玄海原子力発電所 4号炉高燃焼度燃料の使用に伴う
原子炉設置変更許可申請書の変更内容及び変更理由について

2. 変更内容

図1 取替燃料の燃料集合体仕様

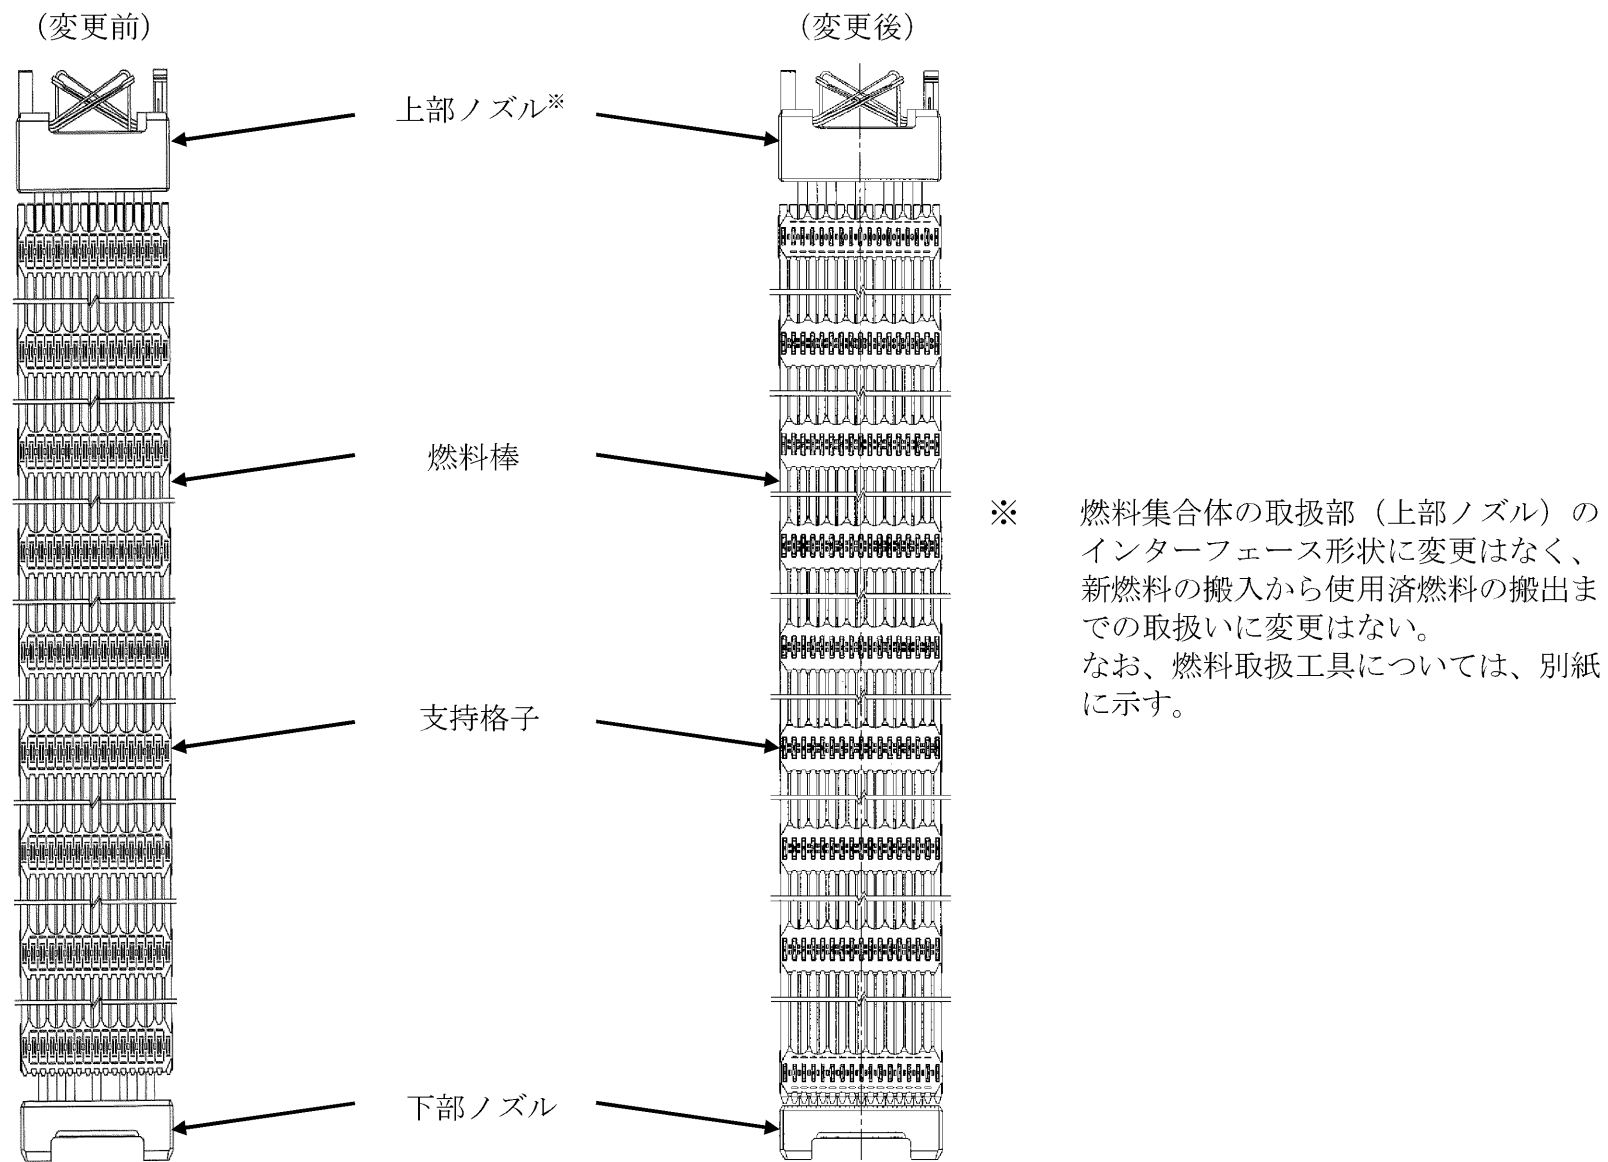
取替燃料として高燃焼度燃料を使用するため、高燃焼度燃料の仕様を追加している。取替燃料の燃料集合体仕様の変更前後を図1及び表1に示す。
